Nota van Wijziging 2020

Tracébesluit A27/A12 Ring Utrecht

A27/A12 Ring Utrecht

Datum	November 2020
Status	Definitief

3.4.1 Zuidelijke afrit Nieuwegein

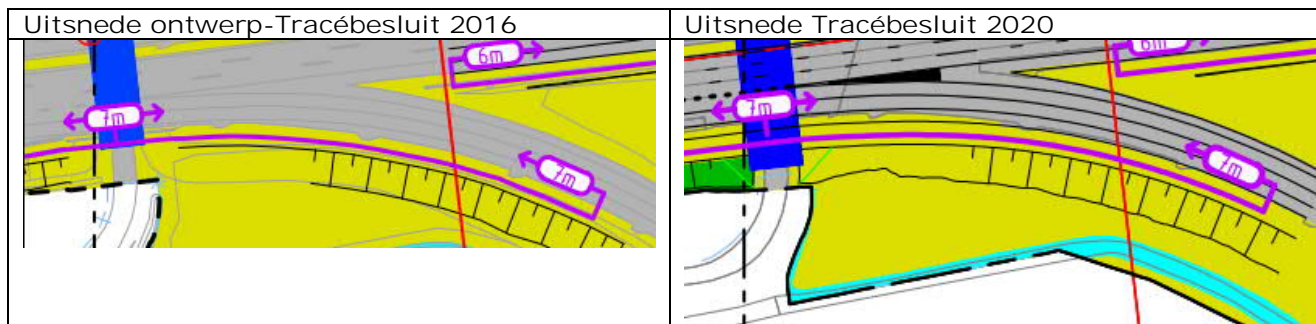
In het ontwerp van de zuidelijke afrit Nieuwegein van de A12 was in het ontwerp-Tracébesluit geen vluchtstrook opgenomen. Deze is toegevoegd in het tracébesluit ten behoeve van de verkeersveiligheid. Hiervoor wordt het grondlichaam verbreed. Het geluidscherm ter plekke verschuift ten opzichte van de in het ontwerp-Tracébesluit aangegeven locatie, zie paragraaf 3.5.4.

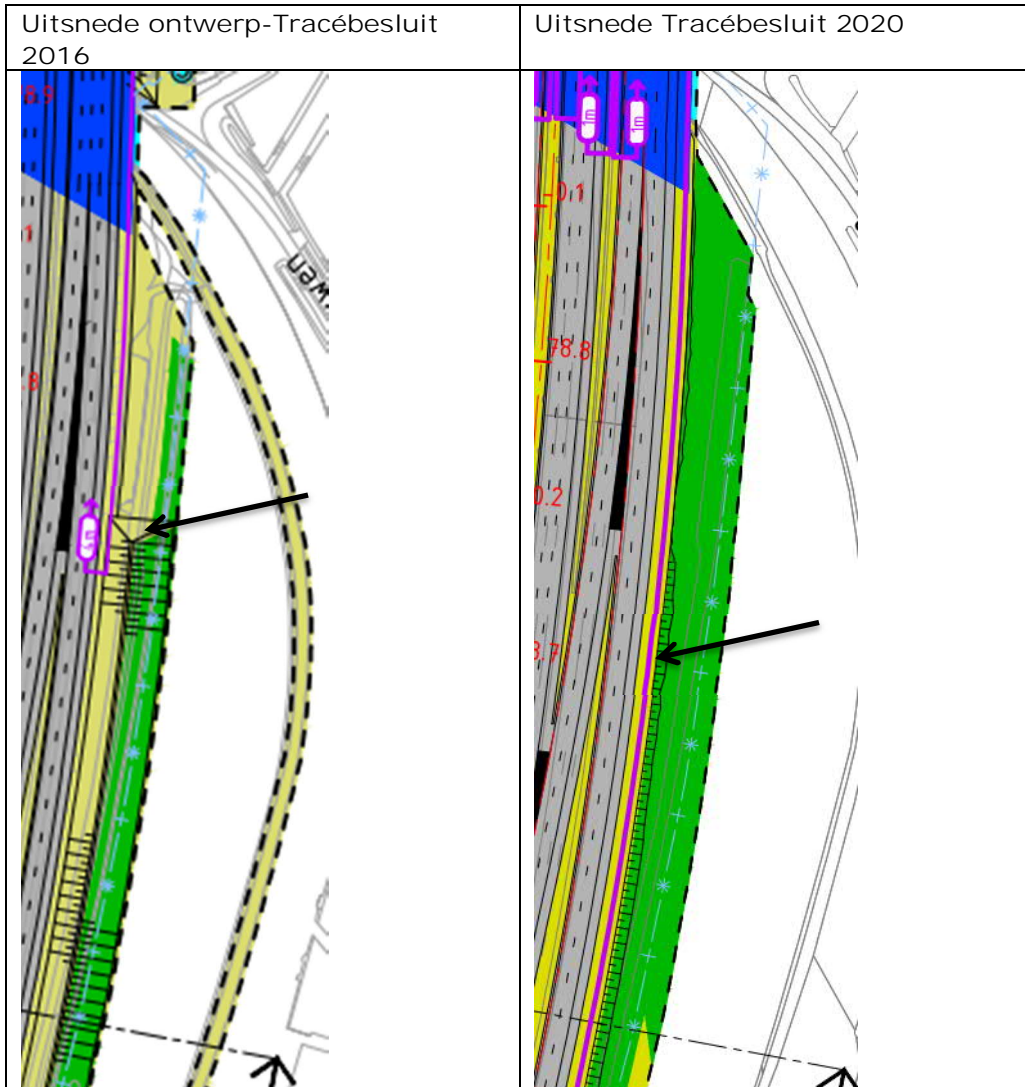
In het ontwerp-Tracébesluit 2016 en in het Landschapsplan bij het ontwerp-Tracébesluit 2016 is aangegeven dat de geluidschermen onder een hoek van 10 graden achterover komen te staan. In de verdere uitwerking is de wens naar voren

gekomen om de schermen rechtop te zetten. Hierdoor kunnen ze aan beide zijden met beplanting worden uitgevoerd (groene schermen). Tevens is het ruimtebeslag hiermee kleiner.

De aanpassing van het ontwerp van de schermen is meegenomen op de tracébesluitkaarten en de doorwerking is terug te vinden in bijlage 2 (Geluidmaatregelen) van het Tracébesluit 2020 en in hoofdstuk 6 (Geluid) van de toelichting.

3.5.2 Veiligheidsschermen en landschapsschermbak Amelisweerd.

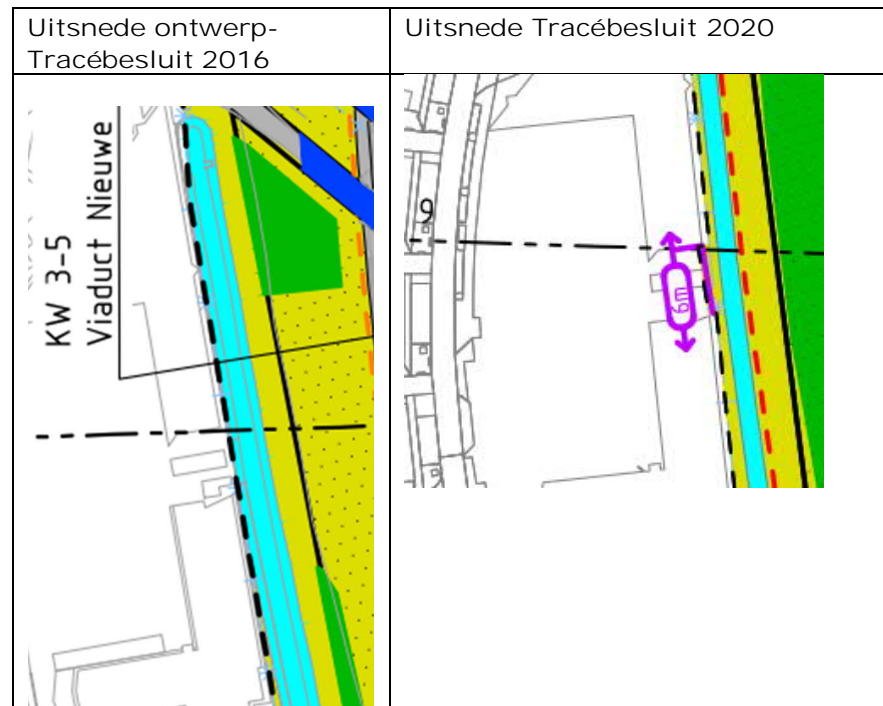
De veiligheidsschermen zijn opgenomen in artikel 6 en bijlage 2 (Geluidsmaatregelen) van het Tracébesluit 2020 en op de kaarten 5 en 9.

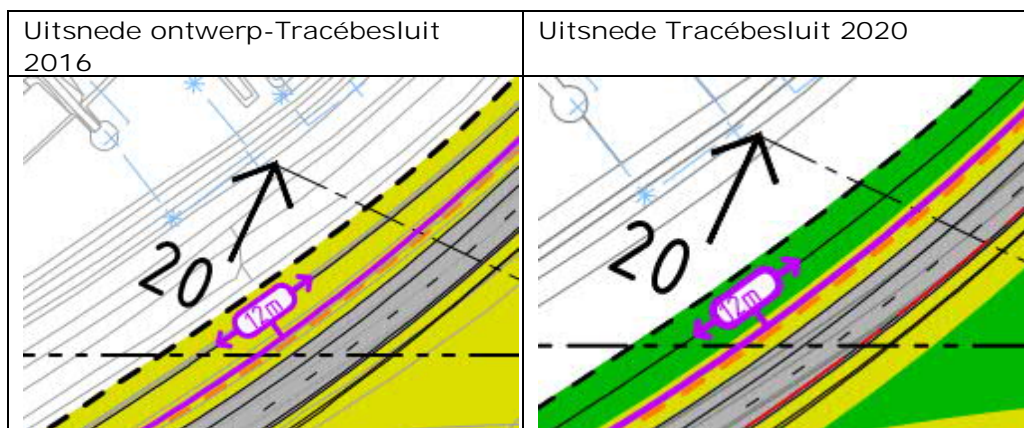
- Langs de verbindingsweg van de A27 naar de A12, ter hoogte van Lunetten schuift het scherm ca. 6 m richting de A27.

Deze aanpassing komt voort uit de eis dat de achter het geluidscherm liggende watergang onderhoudbaar moet zijn. Om deze reden komt het geluidscherm verder van de sloot af te liggen komen te liggen om zo tussen watergang en scherm onderhoudsruimte te hebben. Het geluidscherm is ca. 6,0 m richting de A27 verplaatst.

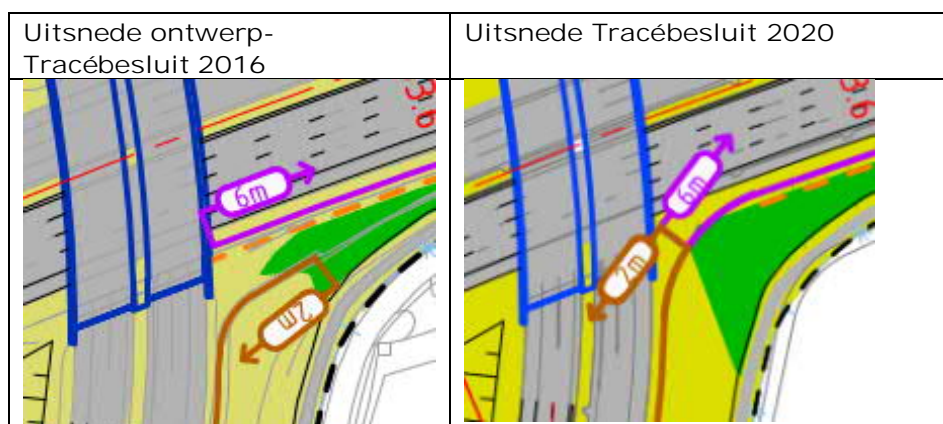
- Op de verzorgingsplaats Nijpoort langs de A27:
Het scherm is verplaatst vanwege de ligging van een ondergrondse opslagtank voor het benzinestation nabij de eerder aangegeven locatie.

De aanpassing is terug te vinden op de tracébesluitkaarten 15, 10, en 1.

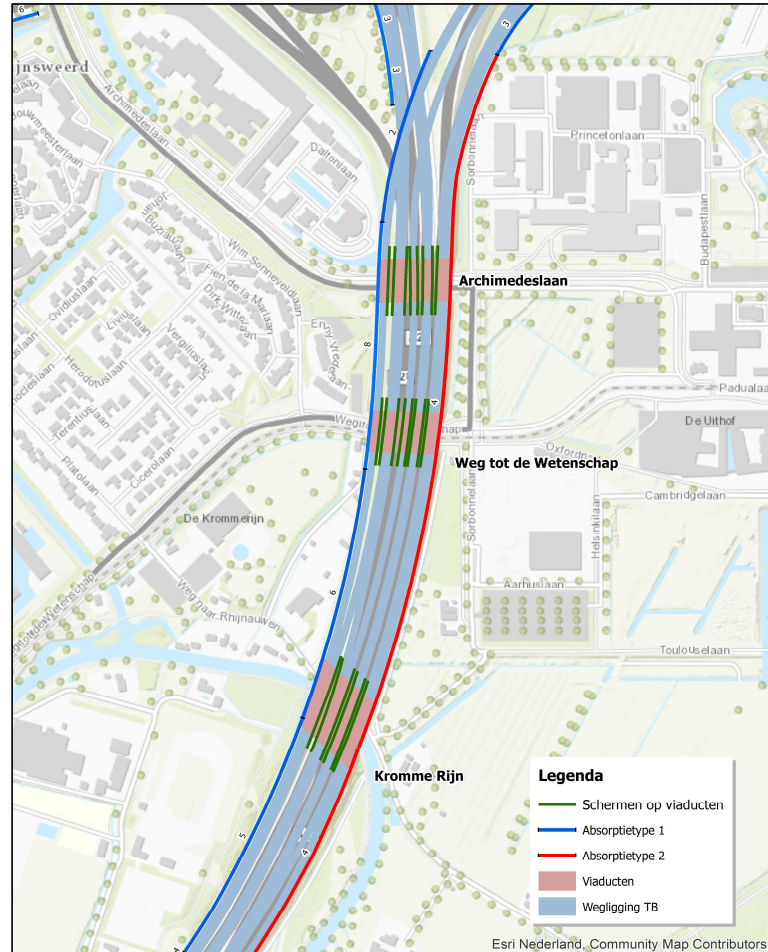
Uit een onderzoek van TNO, zie de Oplegnotitie geluid, is gebleken dat de negatieve effecten van deze openingen kunnen worden weggenomen door schermen op de randen van de viaducten te plaatsen met een hoogte tot maximaal 3 meter, de schermen te voorzien van absorberend materiaal type 2 en de onderzijden van de viaducten te bekleden met absorberend materiaal.

De schermen op de viaducten dienen aan weerszijden ten minste 20 meter door te lopen voorbij de beëindiging van het viaduct, zie nevenstaande afbeelding.

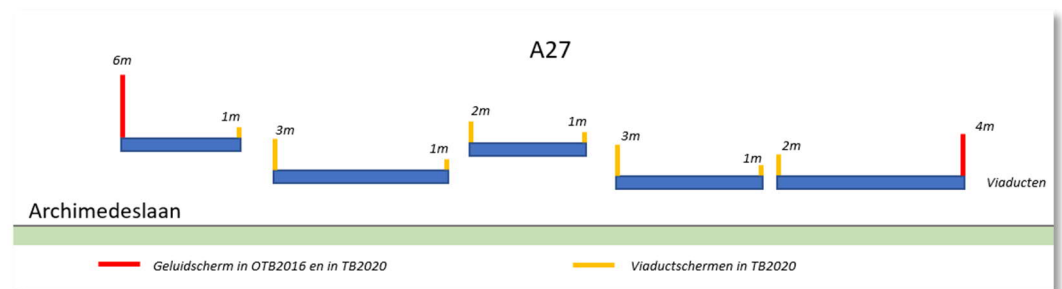
In onderstaande afbeelding is aangegeven welke schermen op het viaduct over de Archimedeslaan worden geplaatst.

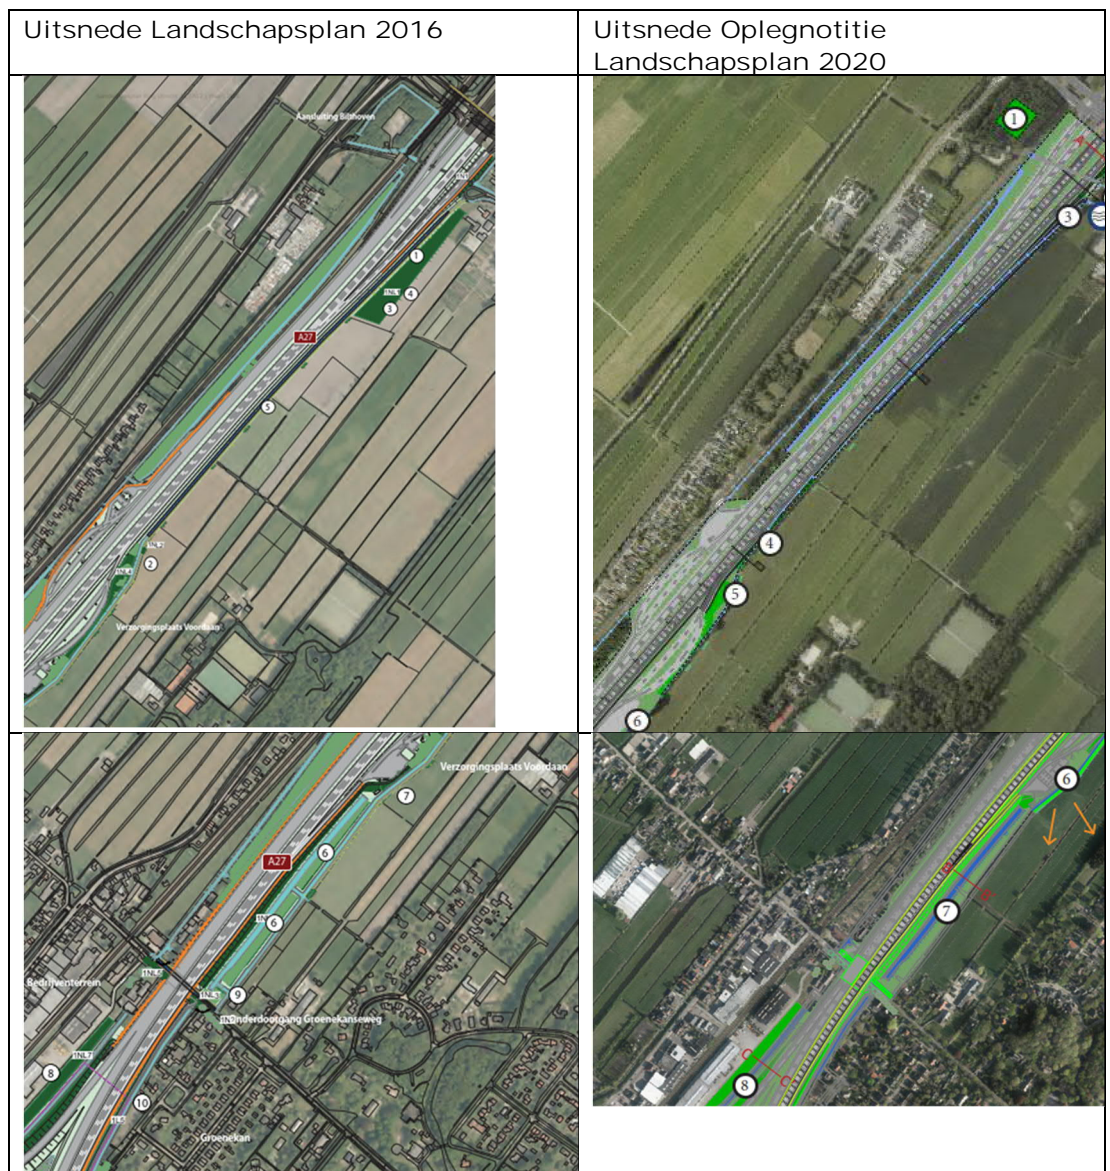
In het ontwerp-Tracébesluit 2016 was 1,94 ha nieuwe bomen opgenomen in de maatregelen 1NL1, 1NL4 en 1NL5. In het Tracébesluit 2020 is 1,58 ha voorzien aan de westzijde van de A27 nabij de Koningin Wilhelminalaan en aan de oostzijde nabij Verzorgingsplaats Voordaan. De vermindering van het oppervlak komt vooral door het tegemoet komen aan wensen van grondeigenaren.

Onderstaand is de situatie conform het Landschapsplan 2016 (bij het ontwerp-Tracébesluit 2016, links) en de Oplegnotitie Landschapsplan 2020 (bij het Tracébesluit 2020, rechts) in beeld gebracht.

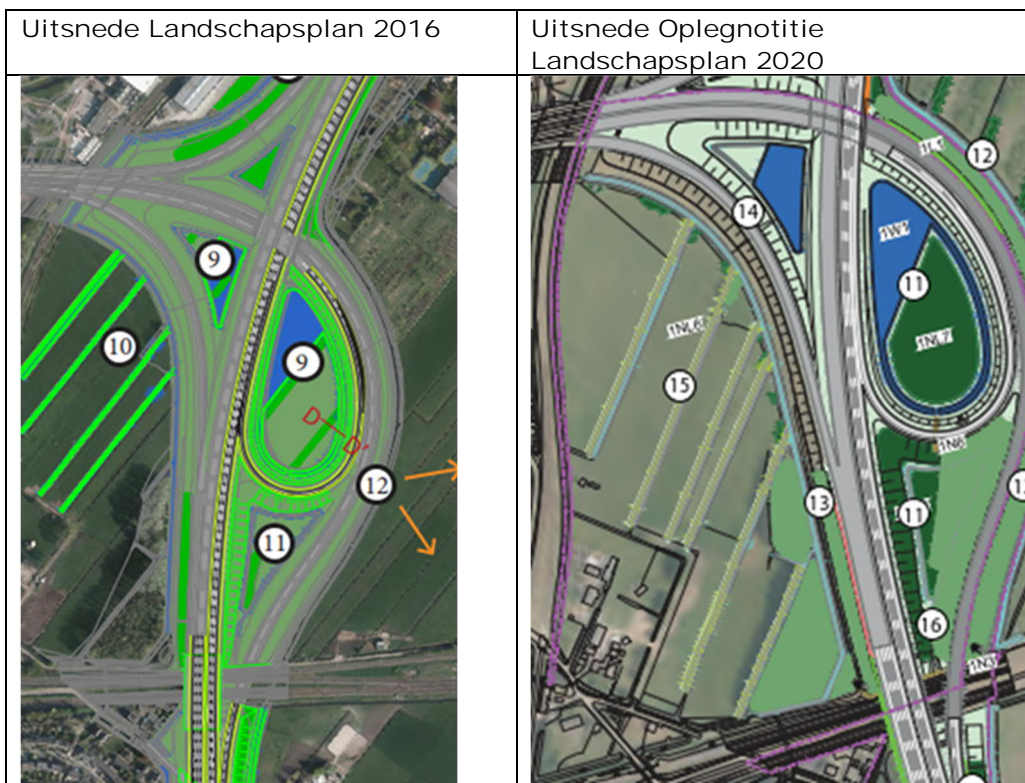
In het ontwerp-Tracébesluit 2016 was 2,61 ha bomencompensatie opgenomen in de aansluiting Utrecht-Noord (1NL7). Bij het Tracébesluit 2020 is dit 1,68 ha. De afname komt voort uit een nadere afstemming met het watersysteem hier. Er is meer oppervlak nodig voor watercompensatie.

Onderstaand is de situatie conform het Landschapsplan 2016 (bij het ontwerp-Tracébesluit 2016, links) en de Oplegnotitie Landschapsplan 2020 (bij het Tracébesluit 2020, rechts) in beeld gebracht.

Perceel boscompensatie De Bilt- Groenekanseweg

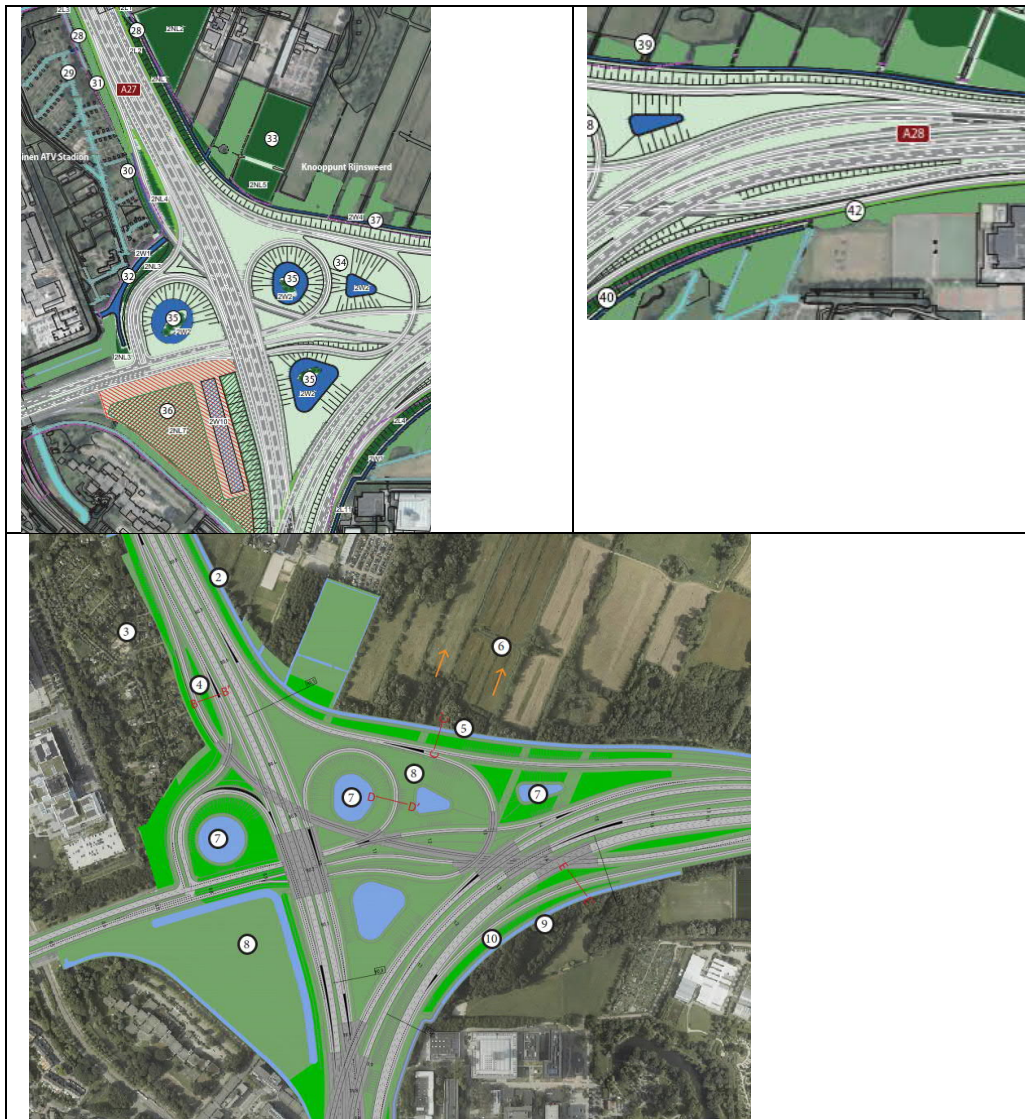
Aanvullende boscompensatie De Bilt-Groenekanseweg
Langs de Groenekanseweg in de gemeente De Bilt ligt een nieuw te ontwikkelen perceel tussen de weg en de spoorlijn Utrecht-Amersfoort. Met de gemeente De Bilt is afgesproken dat op dit perceel 4 ha bos voor de boscompensatie Ring Utrecht kan worden gerealiseerd. Dit gebied is niet opgenomen op de kaarten van het Tracébesluit 2020, maar wel in het landschapsplan. Deze boscompensatie heeft geen invloed op de tracébesluit-grens. De exacte invulling van deze 4 hectare is vastgelegd in de Bestuursovereenkomst.

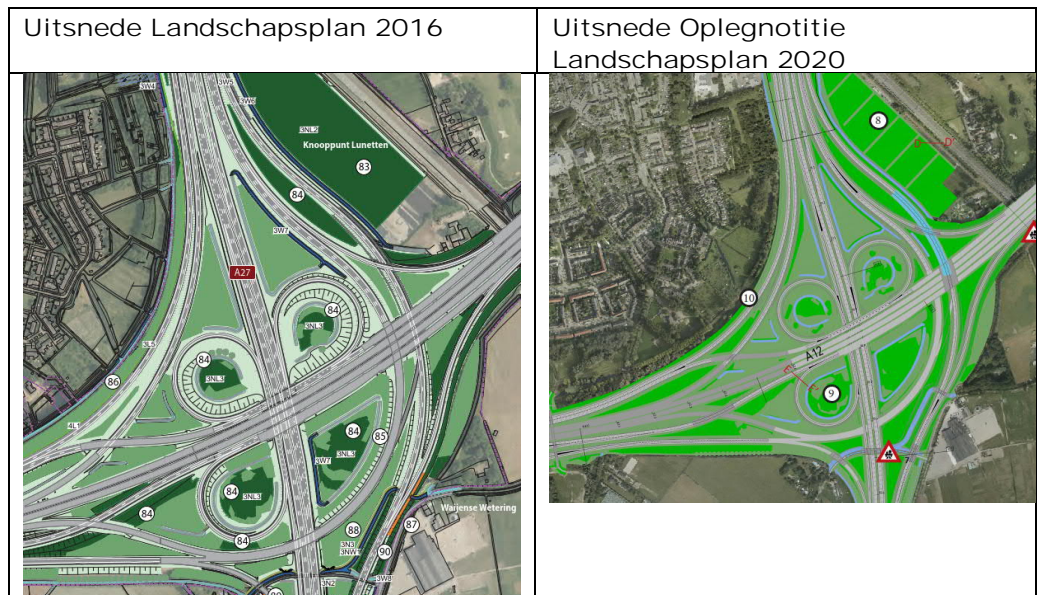
In het ontwerp-Tracébesluit 2016 was tussen op de voormalige stadskwekerij (3NL2) en in knooppunt Lunetten 11,1 ha bomencompensatie opgenomen. Bij het Tracébesluit 2020 is dit 16,5 ha. Het betreft vooral een vergroting van de bosaanplant in knooppunt Lunetten.

Onderstaand is de situatie conform het Landschapsplan 2016 (bij het ontwerp-Tracébesluit 2016, links) en de Oplegnotitie Landschapsplan 2020 (bij het Tracébesluit 2020, rechts) in beeld gebracht.

Uitsnede ontwerp-Tracébesluit 2016	Uitsnede Tracébesluit 2020

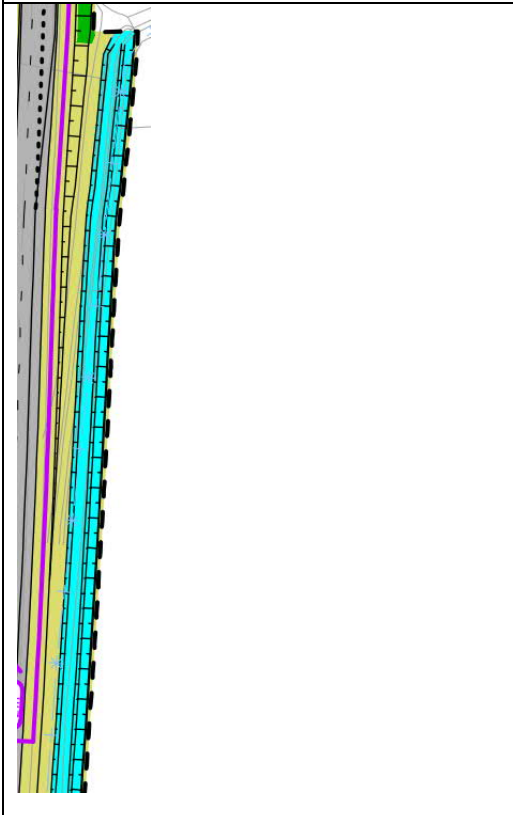
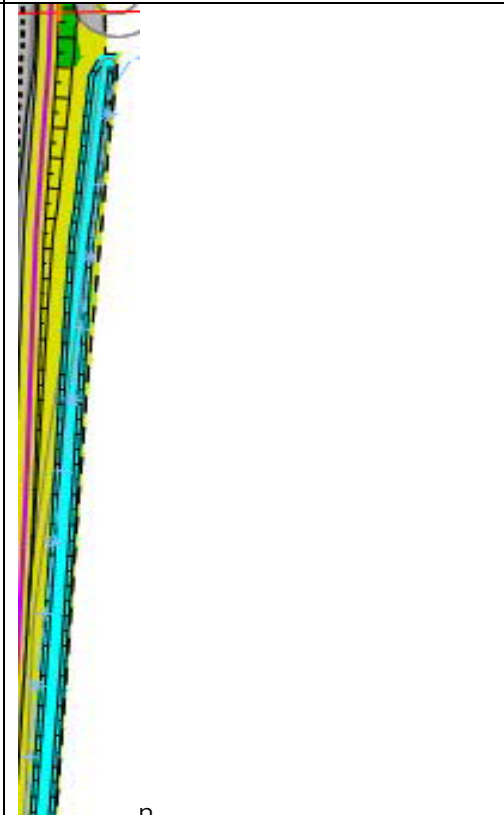
Naar aanleiding van zienswijzen is een dassentunnel toegevoegd aan de oostzijde van de A27 onder de N234 (Nieuwe Weteringseweg). Hiermee wordt het plangebied van het project Ring Utrecht voor de das verbonden met het noordelijk gelegen gebied tot aan Maartensdijk.

Uitsnede ontwerp-Tracébesluit 2016
n.v.t.
Uitsnede Tracébesluit 2020

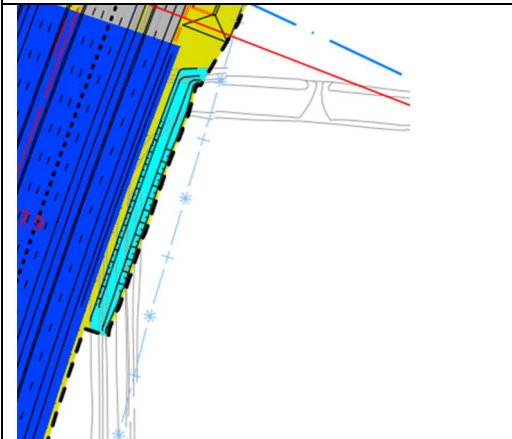
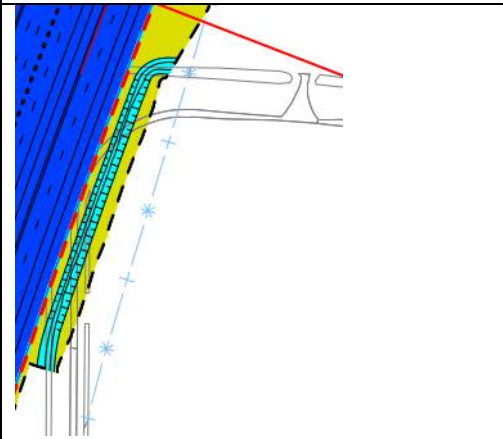
De watercompensatie die op deze plekken vervalt, wordt teruggebracht in een moerasbos tussen de A27 en de Kromme Rijn en in de natuurvriendelijke oevers langs de Kromme Rijn binnen hetzelfde peilgebied. Het moerasbos ligt buiten de tracébesluit-grens.

Werkterrein A28 Aansluiting De Bilt

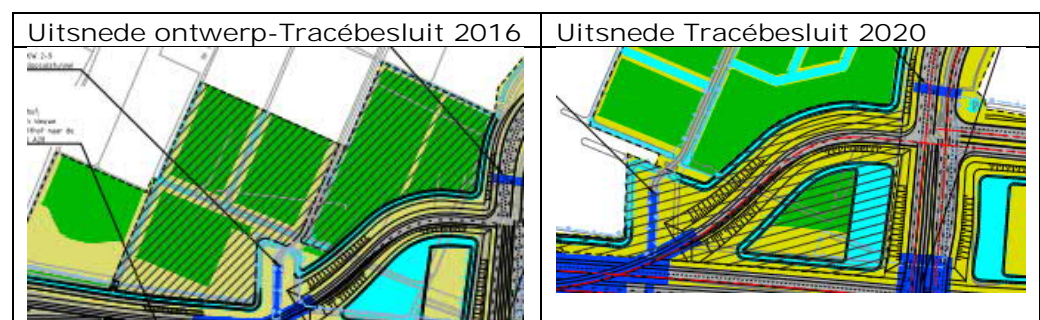
Het ruimtebeslag van het werkterrein valt volledig binnen het ruimtebeslag van de eindsituatie. Er gaat dus ook geen extra leefgebied van beschermde diersoorten of groeiplaatsen van beschermde plantensoorten verloren. De dassenburcht, die recent in de omgeving is waargenomen in een bosje langs de Universiteitsweg blijft gespaard (zie ook het Deelrapport Natuur 2020). Deze dassenburcht ligt op circa 100 meter van het werkterrein. Het beschadigen van deze burcht is daarom te voorkomen. Binnen 200 meter van de burcht kan echter wel verstoring plaatsvinden. Er zullen daarom maatregelen getroffen worden om te voorkomen dat verstoring leidt tot aantasting van de functionaliteit van de dassenburcht.
